Sak 18/17

Utval	Møtedato	Sakshandsamar:
Arbeidsutvalet i Villreinnemnda	24.08.17	Jarle Lunde

Uttale – Søknad om løyve til å byggje 4 småkraftverk, og opprusting og utviding av eit kraftverk i Fyresdal kommune i Telemark

Lokalisering av Bergesåi og Bjørnstadåi kraftverk

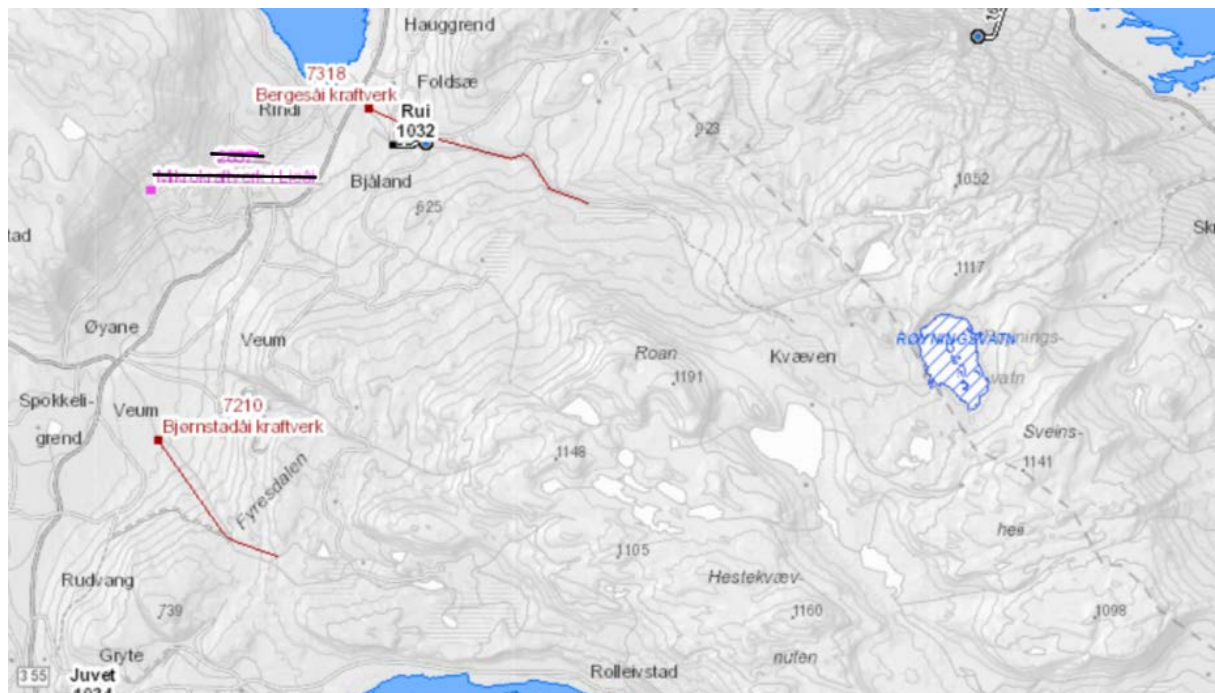
Det føreligg ikkje gode data på villreinens bruk av området. I hovudsak er nok beiteområda lenger aust og høgare i terrenget enn begge tiltaksområde. Når det gjeld kalvingsområda er desse ikkje dokumentert, men utifrå kunnskap om villreinen i Setesdal-Austhei, er det god grunn til å anta at tiltaksområda kan bli nytta.

I høve til villrein er det tale om relativt små og tidsavgrensa inngrep som i liten grad vil påverka villreinen i driftsfasen. For anleggsfasen vil me oppmoda om at det vert stilla vilkår om at anleggsverksemda ikkje skal foregå i kalvingstida.

For Bjørnstadåi kraftverk og Bergesåi kraftverk vil me oppmoda om at det vert stilla vilkår om at anleggsverksemda ikkje skal foregå i kalvingstida.

For Bjørnstadåi kraftverk og Bergesåi kraftverk vil me oppmoda om at det vert stilla vilkår om at anleggsverksemda ikkje skal foregå i kalvingstida.
